Regione Siciliana
Presidenza della Regione Siciliana
Autorità di Bacino del Distretto Idrografico della Sicilia

Aggiornamento del Piano Stralcio di Bacino
per l'Assetto Idrogeologico (P.A.I.)
(Art. 68 commi 4bis e 4 ter del D.Lgs. 3 Aprile 2006, n. 152 e ss. mm. ii.)

Previsione di Aggiornamento

RELAZIONE
COMUNE DI MESSINA

Fig. 14 – Modifiche definite con lo studio della pratica 14

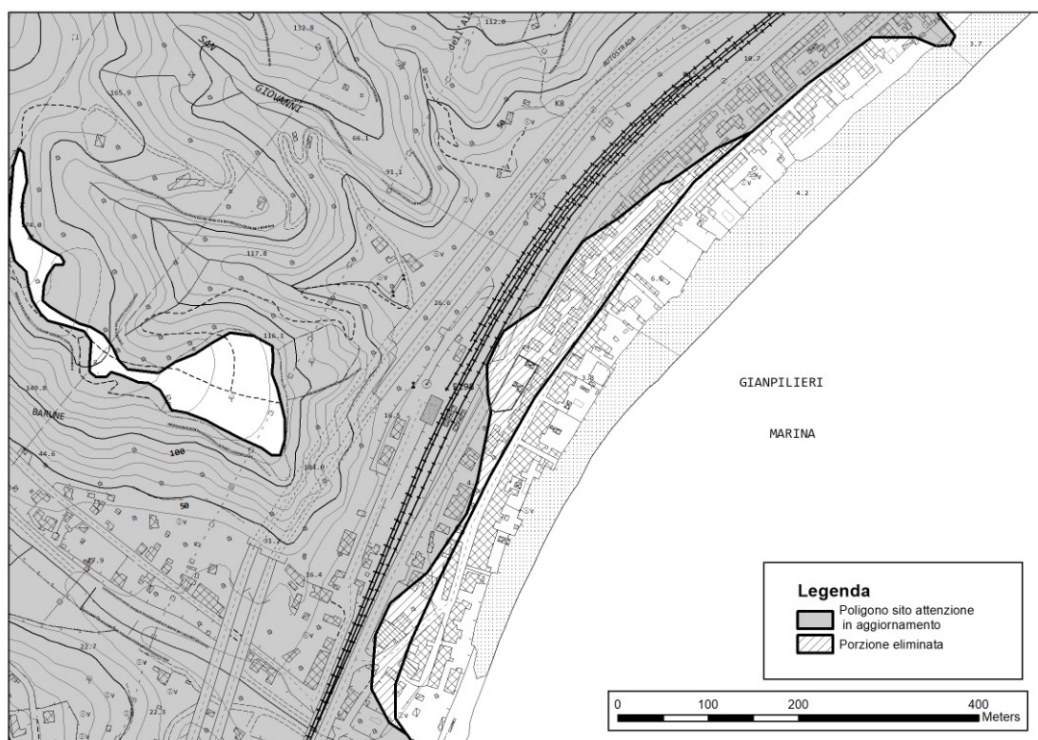
- la colata detritica simulata, ha run out che si estende fino ad occupare la strada S.S. 114 (Messina - Catania) ad una quota intorno a 10.5 metri s.l.m., e ad una distanza di oltre 50 metri dal fabbricato;

E' stato quindi dimostrato che i punti di innesco indicati dallo studio ENEA 2013 non hanno la capacità di determinare una colata rapida in grado di raggiungere la zona del fabbricato in condono edilizio.

Pertanto la delimitazione del sito di attenzione risulta errata ed in eccesso rispetto ad una simulazione operata secondo quanto prescritto da questa Autorità. Il limite del sito di attenzione è stato modificato come illustrato nel seguente stralcio di figura 14.

Fig. 15 – Modifiche definite con lo studio della pratica 15

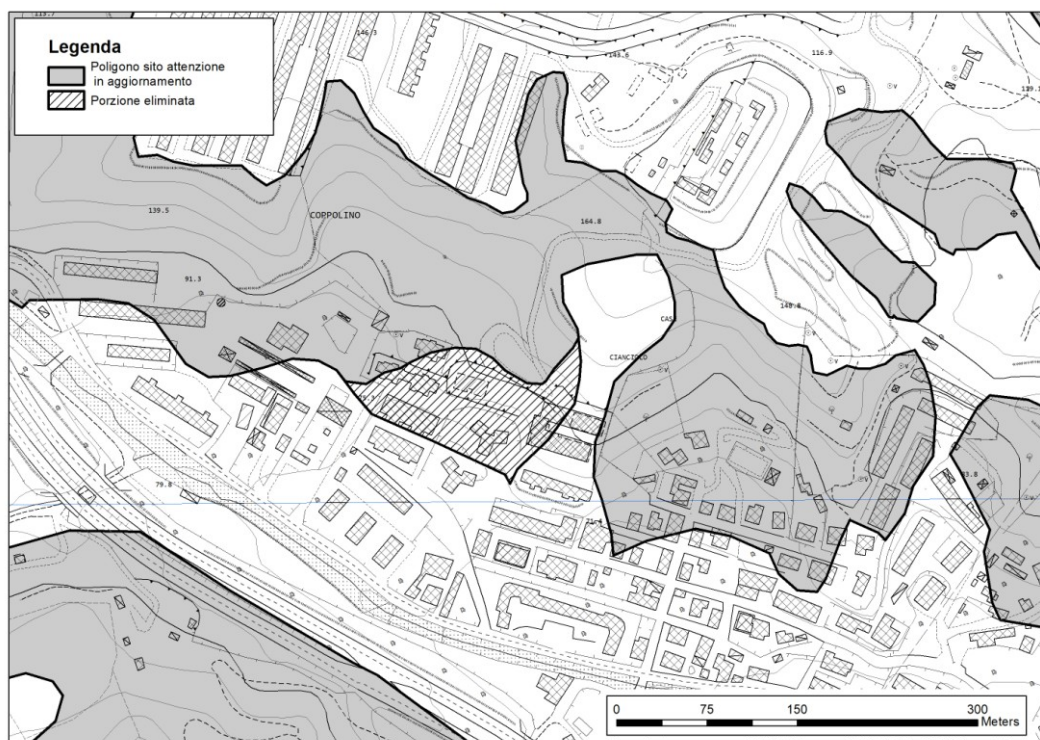
In base ad approfondimenti di natura morfologica, il geologo dimostra come la porzione a monte risulti avere un andamento delle pendenze che, rispetto alla delimitazione del sito di attenzione in corrispondenza dell'intersezione (sito attenzione – edificio) e rispetto ai punti di innesco ad elevata e molto elevata suscettibilità alle colate rapide identificati dallo studio ENEA, determina un percorso lungo le linee di massima pendenza dell'eventuale colata verso ovest, senza coinvolgere l'edificio.

E' stato quindi dimostrato che i punti di innesco indicati dallo studio ENEA 2013 non hanno la capacità di determinare una colata rapida in grado di raggiungere la zona del fabbricato, aggiungendo che, a prescindere dallo studio effettuato, la posizione dell'unità immobiliare oggetto della richiesta di sanatoria, la pone nelle condizioni di assoluta prevenzione rispetto a fenomeni che si esplicano a pochi metri sopra il livello suolo.

Pertanto la delimitazione del sito di attenzione risulta errata ed in eccesso rispetto ad uno studio operato secondo quanto prescritto da questa AdB. Di conseguenza si è modificato il poligono del sito di attenzione come illustrato in figura 15.

Fig. 16 – Modifiche definite con lo studio della pratica 16

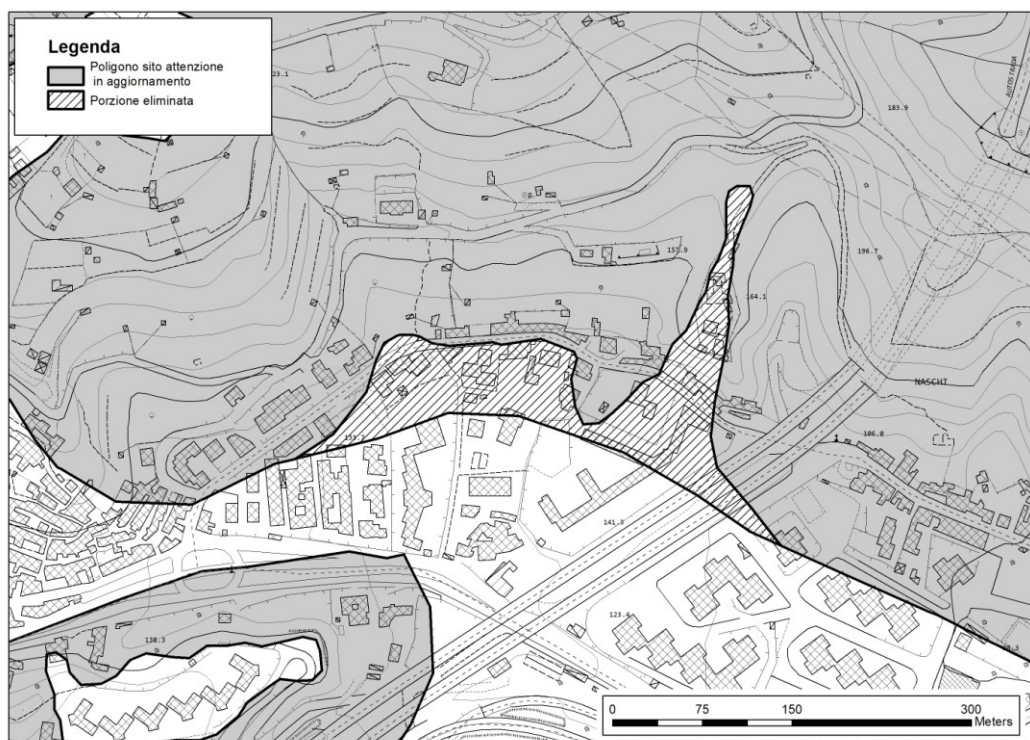
Dal modello di propagazione la colata si arresta in corrispondenza di una stecca edilizia a monte della via Comunale Bordonaro, con edifici interessati localizzati dal numero civico 24 al numero civico 52, costituiti da 10 corpi di fabbrica a due e tre elevazioni fuori terra, siti in linea e senza interruzioni relative a vicoli o rientranze.

Dalla verifica al ribaltamento risulta un fattore di sicurezza positivo, senza probabilità di collasso del muro.

Alla luce dei calcoli eseguiti e della posizione del fabbricato in esame, non risulta necessario eseguire opere di mitigazione relative al fabbricato in sanatoria, e pertanto la delimitazione del sito di attenzione risulta errata ed in eccesso rispetto allo studio operato secondo quanto prescritto da questa Autorità di Bacino. La modifica è illustrata in figura 16.

Fig. 17 – Modifiche definite con lo studio della pratica 17

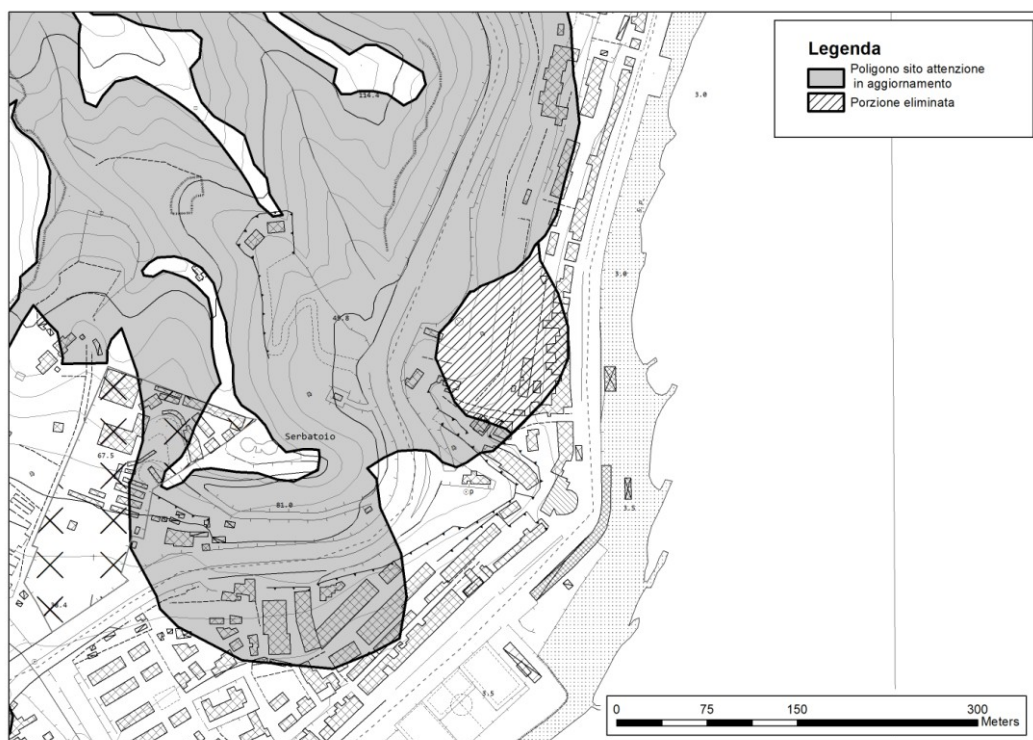
Dalla simulazione realizzata, l'evento di colata rapida si arresta per lo più lungo la SP 41bis (strada Panoramica) e l'annessa area di sosta, e solo una porzione raggiunge il basso versante, sul fronte settentrionale, in area distante da quella in esame.

Lo studio del versante a monte del sito oggetto di sanatoria, ha quindi dimostrato che la posizione morfologica esclude la possibilità che una colata rapida possa determinare un rischio per il fabbricato oggetto dello studio peraltro verificata anche con una simulazione con specifico programma di calcolo.

Le considerazioni illustrate dallo studio hanno permesso di individuare le correzioni del limite del sito di attenzione come illustrate nel seguente stralcio di figura 17.

Fig. 18 – Modifiche definite con lo studio della pratica 18

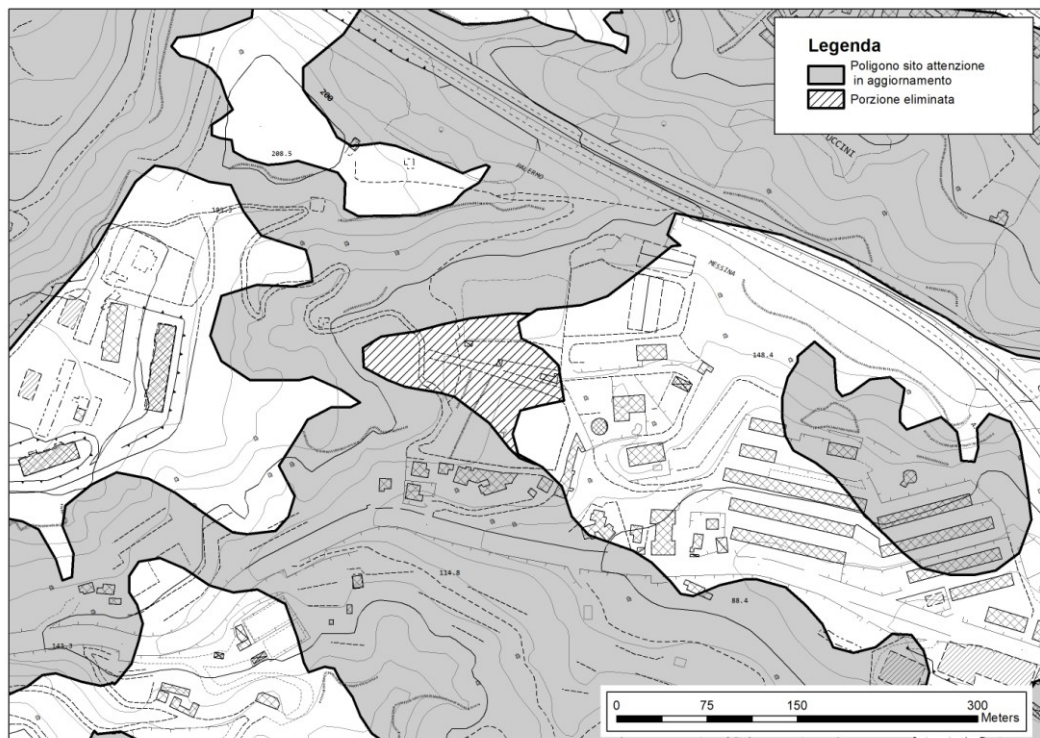
- lo spessore max del flusso è pari a 1.67 m e si concentra per lo più al piede del versante;
- la max velocità del flusso è pari a 5.22 m/s; viene raggiunta nei primi secondi del rilascio e quindi si realizza nella porzione alta del versante;
- la pressione max del flusso è di 53.22 kPa e si manifesta anch'essa nella porzione medio-alta del versante;
- nella fase di arresto, il flusso si assottiglia notevolmente e si ferma a circa 45,00 metri dal sito di progetto, con uno spessore di pochi centimetri.

Lo studio del versante a monte del sito oggetto di sanatoria, ha dimostrato che la posizione morfologica esclude la possibilità che una colata rapida possa determinare un rischio per il fabbricato oggetto dello studio e quindi viene modificato il poligono del sito di attenzione come illustrato in figura 18.

Fig. 19 – Modifiche definite con lo studio della pratica 19

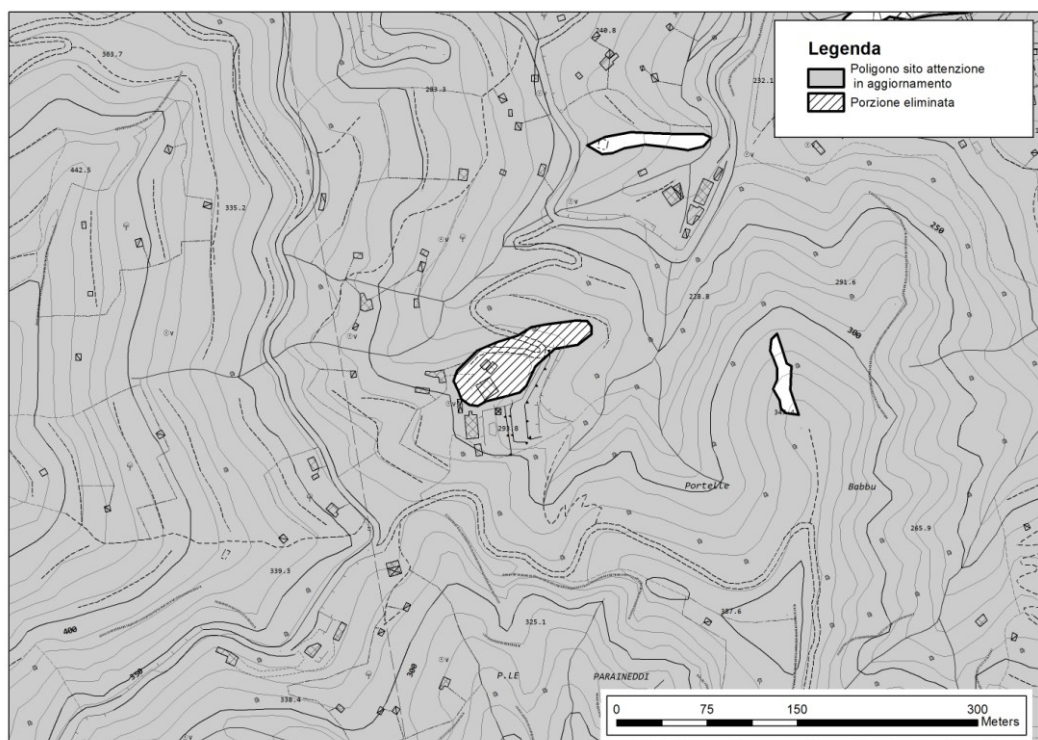
La sistemazione andrebbe a migliorare le condizioni preesistenti dove alcuni muretti a secco risultano oggi crollati in più punti. Tra l'altro, gran parte dei punti di innesco sono risultati coincidenti con l'andamento ed il posizionamento dei muri a secco che con il progetto risulteranno maggiormente efficaci contro la possibilità di coinvolgimento del versante dai fenomeni di colamento rapido.

Lo studio ha quindi dimostrato che la posizione morfologica, le preesistenze dei muri a secco e le modifiche di miglioramento della sistemazione progettata per il versante, escludono la possibilità che una colata rapida possa determinare un rischio per le stesse opere o per la strada di accesso.

La modifica del sito di attenzione è rappresentato in figura 19.

Fig. 20 – Modifiche definite con lo studio della pratica 20

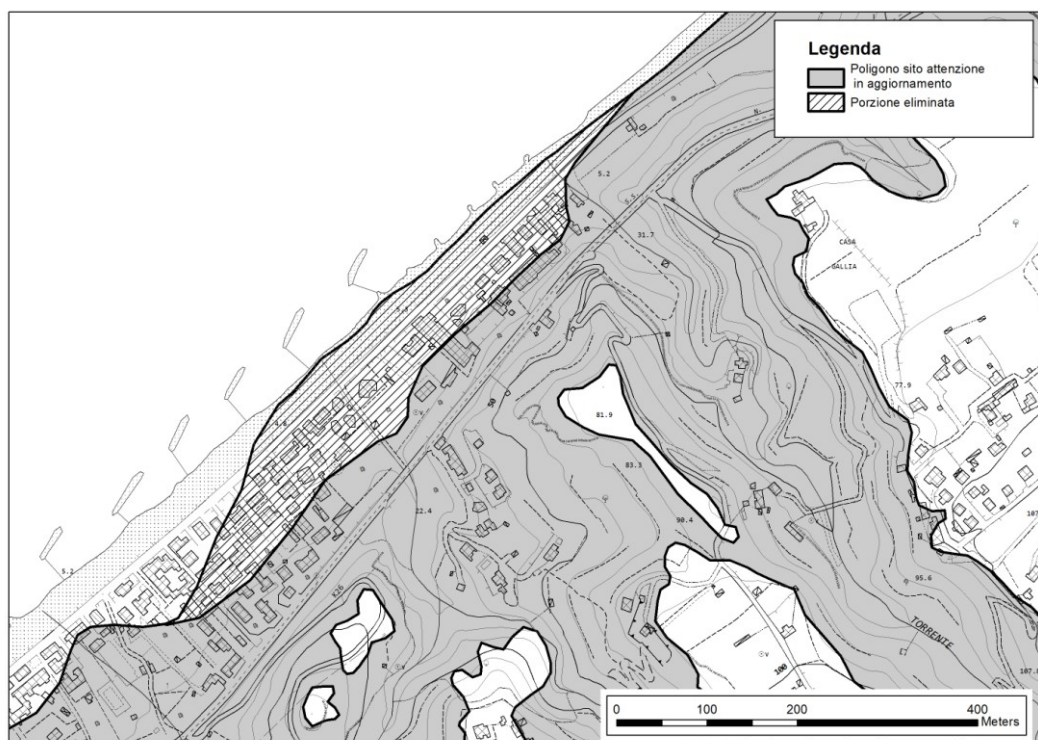
Con la nota prot. n. 4556 del 22/02/2024, questa Autorità ha richiesto di dettagliare la zona di arresto della colata simulata, al fine di comprendere i rapporti tra lo studio della pericolosità e gli effetti in termini di vulnerabilità degli ostacoli individuati.

Nell'integrazione prodotta il geologo rappresenta la sezione di dettaglio a scala 1:200 del tratto di versante a valle della Statale, dimostrando che lo spazio presente, a quote inferiori rispetto la SS113, risulta sufficiente per contenere il materiale trasportato dalla colata. Lo stesso Geologo attesta inoltre che l'energia residua e le altezze previste della colata, con la simulazione effettuata, non determineranno un impatto significativo nei confronti del fabbricato presente poichè lo stesso fabbricato essendo parallelo alla SS113 ostacola il percorso della colata e quindi dimostra che la colata simulata non raggiunge il fabbricato oggetto della richiesta di parere.

Le considerazioni illustrate dallo studio hanno permesso di individuare le correzioni del limite del sito di attenzione come illustrate nel seguente stralcio di figura 20.

Fig. 21 – Modifiche definite con lo studio della pratica 21

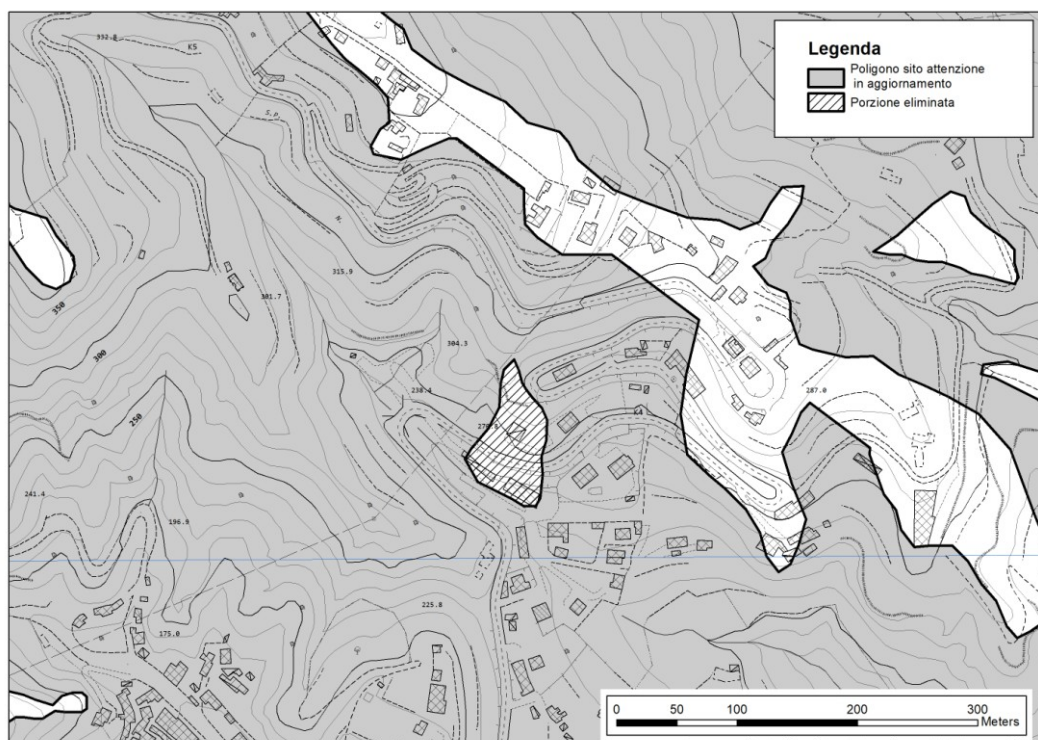
Dalla disamina delle foto e della morfologia dei luoghi il raccordo tra la zona terrazzata ed il piano di sedime presenta un corridoio preferenziale per eventuali arrivi di acque di ruscellamento miste a terra. Per tale motivo risulta necessario e si prescrive che venga realizzato un muro di recinzione avente altezza minima di m 1,00, sul confine lato nord ovest, in raccordo con la sistemazione terrazzata presente a monte del piano di sedime della nuova costruzione.

Lo studio del versante a monte del sito oggetto di concessione edilizia, ha dimostrato che la posizione morfologica e la distanza dalle aree sorgenti delle potenziali colate, esclude la possibilità che una colata rapida possa determinare un rischio per il fabbricato oggetto dello studio, al netto della possibilità di interferenza con lo spazio presente a nord ovest del sito, accanto alla sistemazione terrazzata, luogo oggetto della specifica prescrizione di cui sopra lungo il confine.

La modifica è illustrata in figura 21.

Fig. 22 – Modifiche definite con lo studio della pratica 22

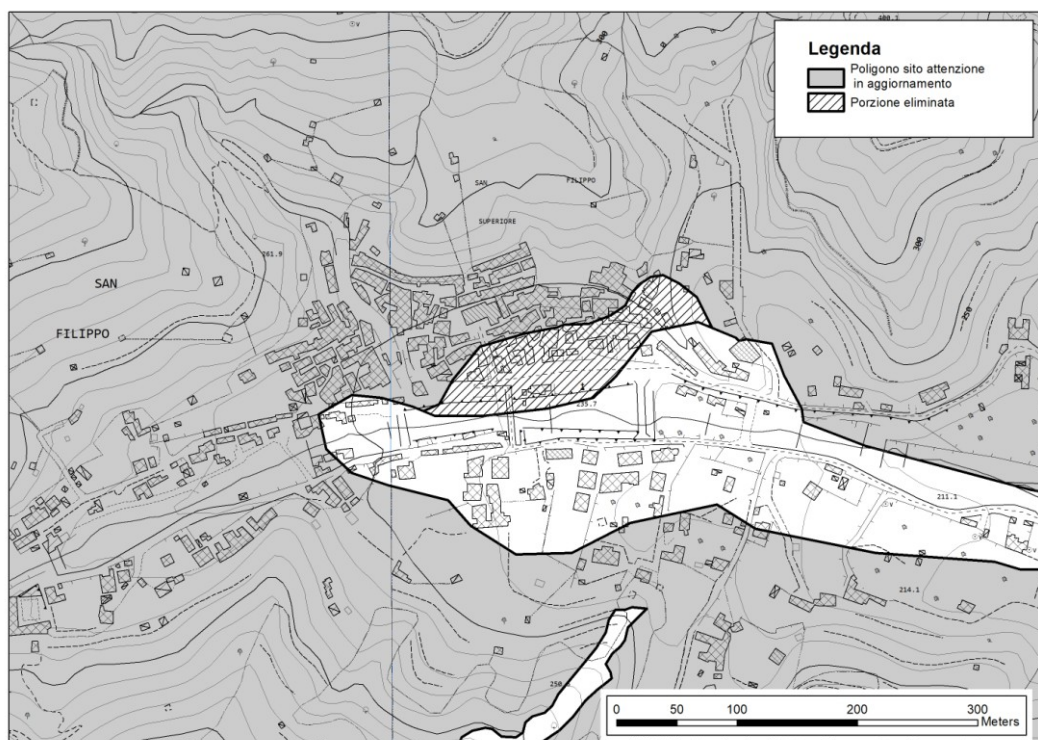
Nelle conclusioni dello studio, si attesta che il sito di progetto per la sua posizione rispetto alla morfologia ed all'edificato che lo separa dal basso versante non può essere soggetto a fenomeni di colata. Le aree di innesco proiettate in direzione del sito (secondo le linee di livello), sono sparse e poco addensate.

In base ai risultati dedotti dallo studio allegato alla pratica di compatibilità geomorfologica, è stato possibile effettuare la variazione del limite del sito di attenzione come illustrato in figura 22.

Fig. 23 – Modifiche e delimitazione area interessata dagli interventi di mitigazione del rischio definite con lo studio della pratica 23

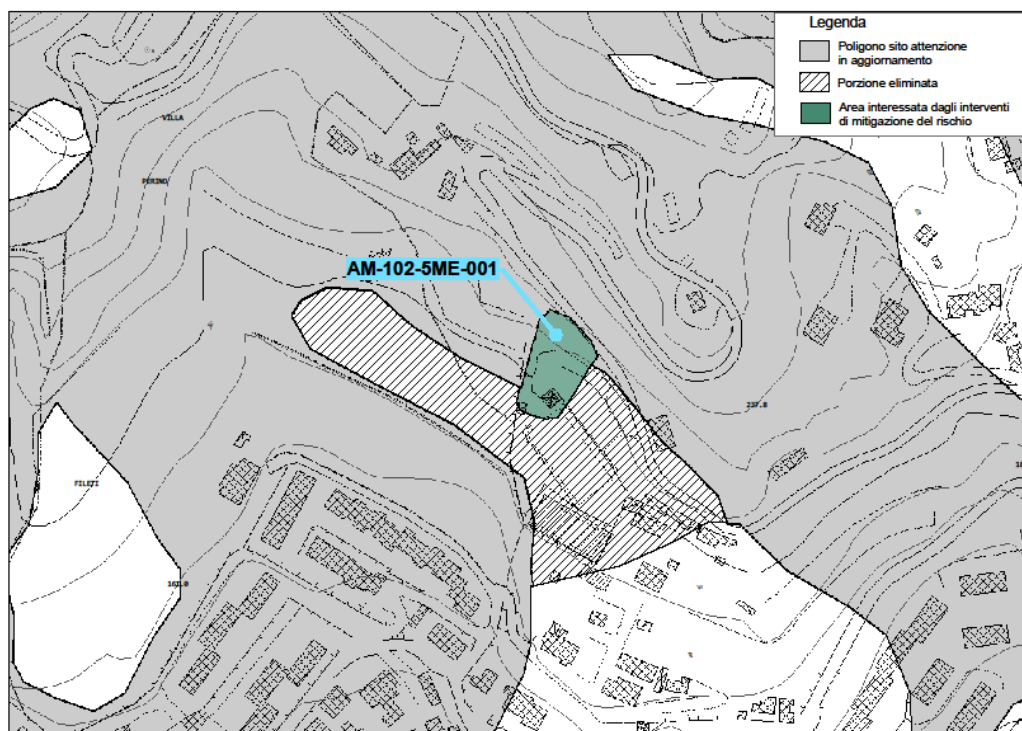
Gli studi presentati hanno permesso, oltre la modifica al poligono del sito di attenzione, di inserire nel presente aggiornamento una “*Area interessata dagli interventi di mitigazione del rischio*” a seguito della realizzazione di interventi di mitigazione del rischio.

In dettaglio, si prevedeva in entrambi i punti d’innescio, la stesura di una rete metallica a doppia torsione rivestita di Galfan protetta contro la corrosione, al fine di evitare il possibile scendimento di materiale a valle.

In particolare il sito di interesse, limitatamente all'area identificata dall'intervento eseguito ai fini della mitigazione del rischio da colata rapida dei versanti a monte dell'impianto sportivo Sporting Center Tremonti srl, viene identificata come "*Area interessata dagli interventi di mitigazione del rischio*" e contraddistinta dalla sigla AM-083-7SL-001.

Nel seguente stralcio cartografico (ingrandimento della C.T.R. 588150 in scala 1:10.000) di figura 23 viene illustrata la modifica del limite del poligono del sito di attenzione e l'area interessata dagli interventi di mitigazione del rischio.
